Uttalelse til høring og offentlig ettersyn av reguleringsplan for Støen grustak i Ringerike kommune - planID 490

UTTALELSE TIL DETALJREGULERING FOR STØEN GRUSTAK - PLAN ID 490 - HØRING OG OFFENTLIG ETTERSYN

NVEs uttalelse - Offentlig ettersyn - Detaljregulering for Støen grustak - Ringerike kommune

Ringerike - Uttalelse til forslag til detaljregulering for Støen grustak ved Kilemoen

Om Kihlemoen

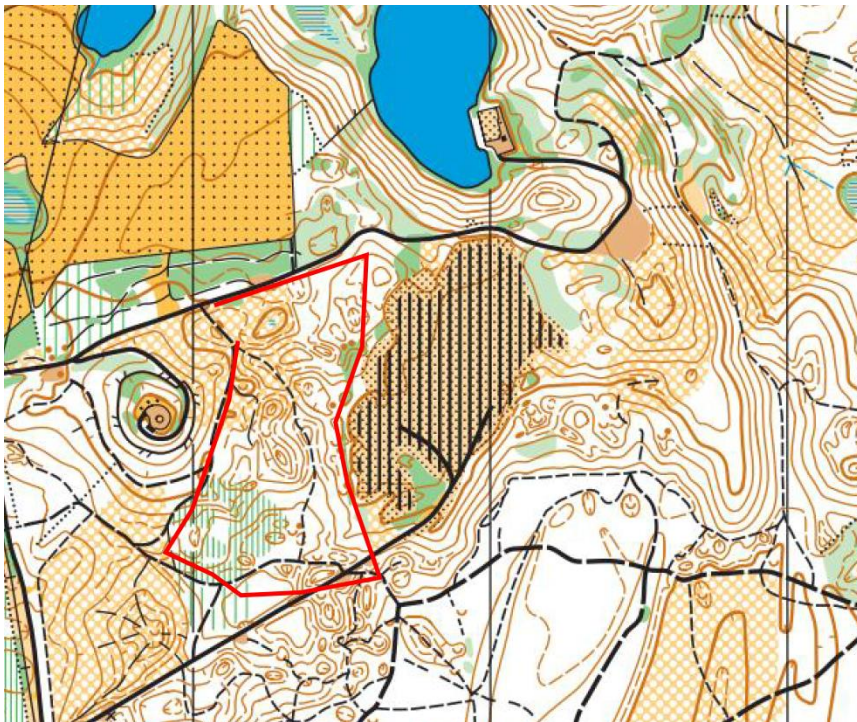
Kihlemoen er svært mye brukt til friluftsliv og o-idrett. Dagens grustak i sør, pukkverket i vest og utbyggingen på Nedre Kihlemoen i øst har i økende grad fragmentert området. Kihlemoen ligger i nokså kort luftlinjeavstand fra både Hønefoss, nærliggende boligområder i Heradsbygda, Begnamoen og Hen. Dette, sammen med den sterke befolkningsveksten som forventes, vil det utvilsomt være et stort behov for at mest mulig av Kihlemoen opprettholdes som område for friluftsliv og idrett for dagens og framtidens generasjoner.

Ringerike o-lag vil ikke motsette seg at eksisterende Støen grusuttak utnyttes en periode framover.. Vi er imidlertid negativ til at grusuttaket ødelegger åspartiet mot vest der det befinner seg dødsterreng med groper og kollepartier og der det går flere mye brukte stier, deriblant en merket 5 km runde som går midt i området merket rødt nedenfor. O-laget bruker dette området både til løp og trening og dødsterrenget på nordre del av moen har svært stor verdi både for friluftsliv og orientering.

Området angitt med rød strek er svært mye brukt til idrett og friluftsliv, jfr. tekst.

O-laget har tidligere gitt innspill til KDP masseforvaltningsplan for Ringerike kommune. Der frarådet vi på det sterkeste å utvide uttaksområdet nordover ut over allerede vedtatt uttaksgrense på Kihlemoen. Dette vil være i stor motstrid mot både friluftsliv, idrett og også drikkevannsressursen Kihlemoen. Bli området ytterligere redusert, mister det svært mye av verdien som friluftslivsområde og for orientering. Vi mener at også folkehelseverdien her er undervurdert.
